JMTR原子炉施設に係る 廃止措置計画について (審査会合における指摘事項への回答)

令和2年2月5日

国立研究開発法人日本原子力研究開発機構
高速炉・新型炉研究開発部門
大洗研究所

【No.6】審査会合における指摘事項の回答(1/6)

燃料取扱事故のイメージ

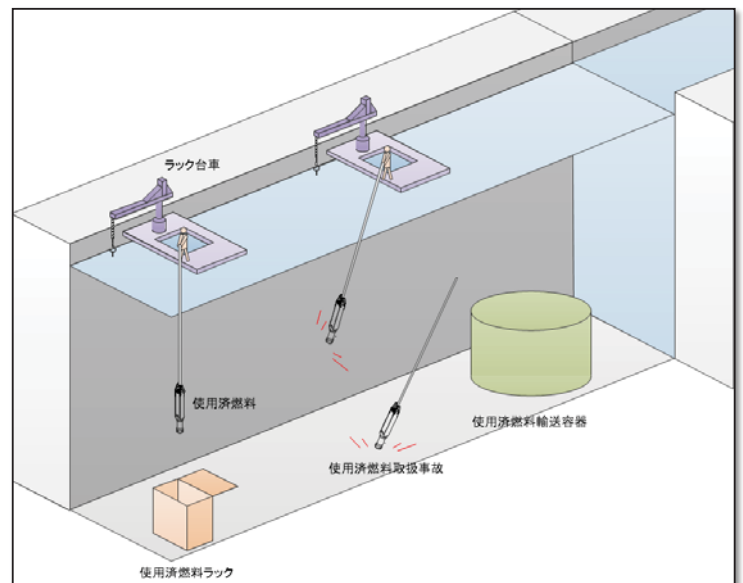
指摘事項（添付書類三 廃止措置期間中に想定される事故の影響等）
事故評価の条件の設定の考え方やその考え方の妥当性について説明すること。

□ 選定理由

- 廃止措置の第1段階においては、
 - ・ 燃料を炉心から取り出す作業を既に完了
 - ・ 放射性物質によって汚染された区域の解体撤去工事を行わない
 - ・ 使用済燃料の搬出作業※を行う
- ⇒ 原子炉運転段階の原子炉停止時と同等の状態が継続する。
- このため、「原子炉設置変更許可申請書 添付書類十」に示す事故事象のうち、第1段階に発生が想定される「燃料取扱事故」を評価対象として選定する。

※: 使用済燃料の搬出作業とは、使用済燃料を使用済燃料ラックから1体ずつ輸送容器に移送する作業のことで、この作業時に何らかの原因により使用済燃料が損傷する事故を想定する。
